„MEPHARED 2 - druhá etapa Kampusu Univerzity Karlovy v Hradci Králové – zhotovitel stavby“

VYSVĚTLENÍ, ZMĚNA NEBO DOPLNĚNÍ ZADÁVACÍ DOKUMENTACE 53

Vysvětlení zadávací dokumentace č. 53 ze dne 6. 1. 2023

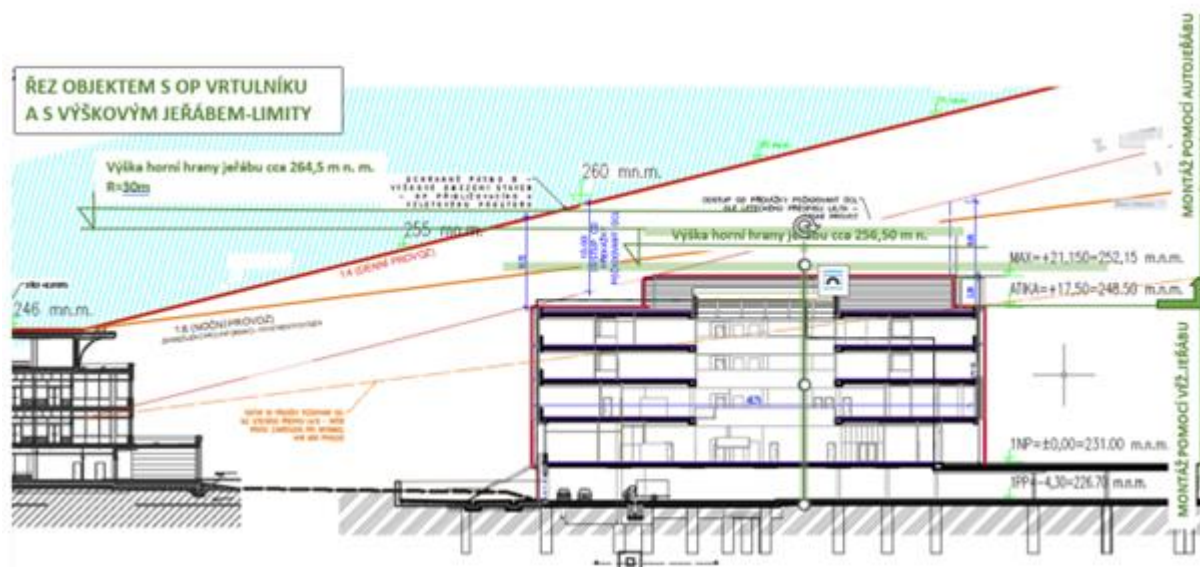
Domníváme se, že POV od zadavatele je vyřešeno špatně:

1. Jeřáb J1 a J2 – zde se domníváme, že by mohlo dojít ke kolizi.

2. Není pokryt celý půdorys stavby.
3. Pro plochu objektu 15000 m² je počet jeřábů nedostatečný.

Prosíme o vysvětlení, jak toto řešit spolu s letovým provozem.

1. Ramena jeřábů budou v různých výškových úrovních, jeřáb J2 je možné mírně posunout a upravit délku ramene na 50 m. Detailní řešení je věcí návrhu zhotovitele v závislosti na dostupných prostředcích

2. Jsou pokryté půdorysy nadzemních částí budov, není pokryta část parteru, která bude realizována pomocí autojeřábu. Detailní řešení je věcí návrhu zhotovitele v závislosti na dostupných prostředcích.
3. Navržené 4 věžové jeřáby + autojeřáby jsou dostatečné, půdorys nadzemní části pokrývají, pozice byly stanovené zejména na základě zohlednění letové dráhy pro vrtulníky a po konzultacích s provozovatelem heliportu FNHK. Zhotovitel si detailně určí pozici jeřábů v rámci své přípravy stavby.
4. S letovým provozem je vše konzultováno v předchozích stupních. V technické zprávě je uveden řez, kde je uvedena možnost pohybu ramen jeřábů, podrobné podmínky si zhotovitel dojedná s letovým provozem.
